No. 2012-077
2012年11月28日

TS8 エンクロージャー フレーム仕様変更のお知らせ

対象製品 TS8 エンクロージャーシステム、TS8 サーバー/ネットワークラック

詳細フレーム図面

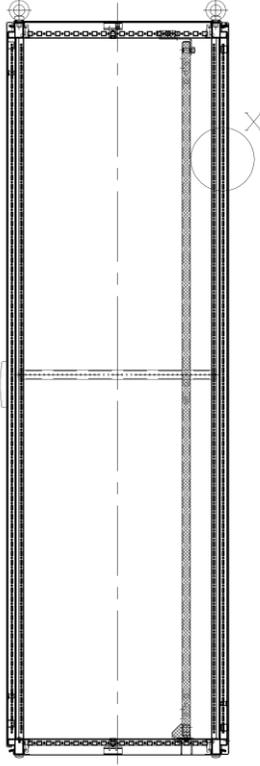
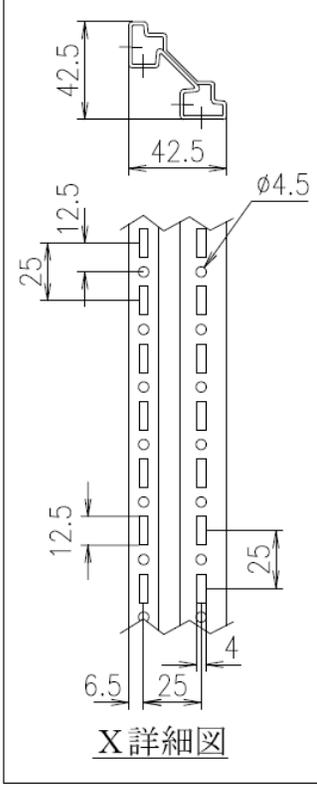
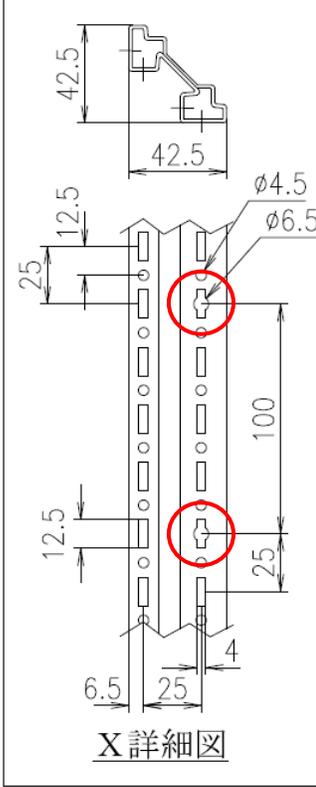
変更点 TS8 エンクロージャー、TS8 サーバー/ネットワークラックの縦フレームに 25mm 間隔で空いている角穴 12.5mmx4mm を 100mm 間隔で形状を変更
